Rapport de l'Inspection des installations classées

Visite d'inspection du 5 mars 2025

Parc éolien exploité par la société FERME EOLIENNE DE LUSSRAY PAIZAY-LE-TORT

Références : 0007209312 / 2025 / 104

Depuis le point D :

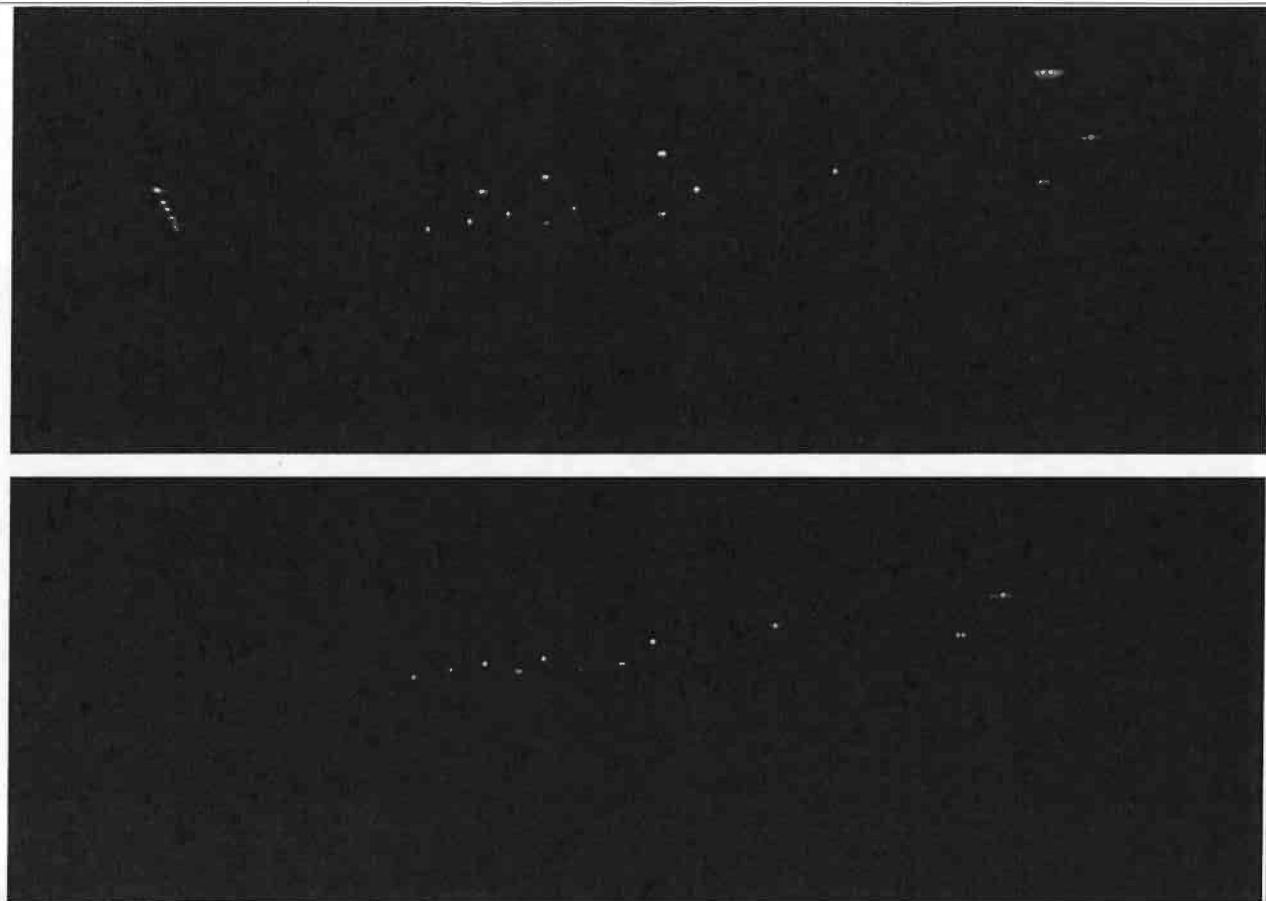
Les flashes rouges des 6 éoliennes du parc REGIE 3D ENERGIES, des 4 éoliennes du parc SAEML 3D ENERGIES, des 2 éoliennes Sud du parc FERME EOLIENNE DES CHÂTELIERS (E5 et E6) et de 2 des 4 éoliennes Nord (E1 et E4) du parc FERME EOLIENNE DES CHÂTELIERS sont synchronisés. Les éoliennes E2 et E3 du parc FERME EOLIENNE DES CHÂTELIERS émettent un balisage lumineux nocturne continu rouge, qui ne clignote pas (sans flashes).

Les flashes rouges des éoliennes du parc **FERME EOLIENNE DE LUSSRAY PAIZAY-LE-TORT** ne sont pas synchrones avec ceux des parcs REGIE 3D ENERGIES, SAEML 3D ENERGIES et FERME EOLIENNE DES CHÂTELIERS. La fréquence des flashes du parc **FERME EOLIENNE DE LUSSRAY PAIZAY-LE-TORT** est presque égale au double de la fréquence des flashes des trois parcs éoliens voisins. Les flashes des parcs REGIE 3D ENERGIES, SAEML 3D ENERGIES et FERME EOLIENNE DES CHÂTELIERS sont apparus presque simultanés avec la moitié (1 sur 2) des flashes du parc **FERME EOLIENNE DE LUSSRAY PAIZAY-LE-TORT**, avec un petit décalage perceptible.

En conclusion, l'inspection du 5 mars 2025 montre que l'objectif d'homogénéité visuelle n'est pas atteint. L'engagement de cohérence visuelle et d'unité d'ensemble n'est pas respecté.

En effet, le parc éolien dispose d'un balisage lumineux nocturne dont les flashes sont synchronisés entre eux mais pas avec les flashes lumineux des parcs éoliens voisins (en particulier, ceux du parc éolien antérieur de la Régie 3D ENERGIES mis en service en 2011 et, de fait, ceux du parc SAEML 3D ENERGIES mis en service en 2018, dont les flashes sont synchronisés avec ceux du parc Régie 3D ENERGIES). Ses flashes clignotent environ deux fois plus vite, mais pas exactement.

L'exploitant du parc éolien doit mettre son exploitation en conformité avec l'obligation fixée à l'article 4) de l'arrêté préfectoral d'autorisation du 23/12/2013, à travers les engagements pris par le porteur du projet dans son étude d'impact en matière d'homogénéité visuelle, dispositions rappelées en introduction.
